## RAPPORT INITIAL DE CONTROLE TECHNIQUE

### Travaux d'aménagement au sein d'une cour administrative d'appel - Nancy

N° D'AFFAIRE : C23077006\_  
N° CHRONO : 1

Travaux d'aménagement au sein d'une cour administrative d'appel  
CTC

Plan CFO/CFA datant du 15/12/2025

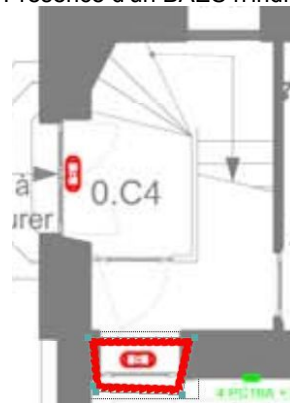
N°E31 - 4 Présence d'un BAES n'indiquant pas un dégagement
